**Fra:** Frederic Bull-Tornøe <frederic@opus.no>  
**Sendt:** torsdag 11. april 2019 13:51  
**Til:** Merethe Tvedt  
**Emne:** RE: Mjåtveit Reglueringsplan Oppdaterte dokumenter  
**Vedlegg:** 20150003 Mjåtveit Reguleringsplankart.pdf; 20150003 Mjåtveit Reguleringsplankart.sos; Føresegner Detaljregulering Mjåtveitmarka.docx; 20150003 Mjåtveit Føresegner.pdf; 20150003 Mjåtveit Illustrasjonsplan.pdf

**From:** Merethe Tvedt <[Merethe.Tvedt@meland.kommune.no](mailto:Merethe.Tvedt@meland.kommune.no)>  
**Sent:** 10. april 2019 13:12  
**To:** Frederic Bull-Tornøe <[frederic@opus.no](mailto:frederic@opus.no)>  
**Subject:** Mjåtveit Reglueringsplan Oppdaterte dokumenter

**Fra:** Frederic Bull-Tornøe [<mailto:frederic@opus.no>]  
**Sendt:** torsdag 4. april 2019 13:52  
**Til:** Merethe Tvedt  
**Emne:** Mjåtveit Reguleringsplan Oppdaterte dokumenter

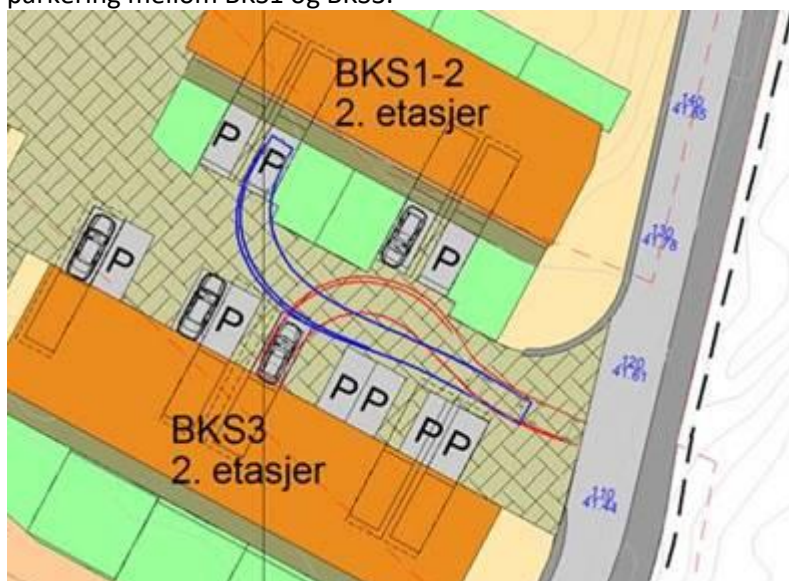
**Snuareal på parkering:** Se sporingskurver i rødt og blått: dette viser at det er mulig for tilkomst til parkering mellom BKS1 og BKS3.
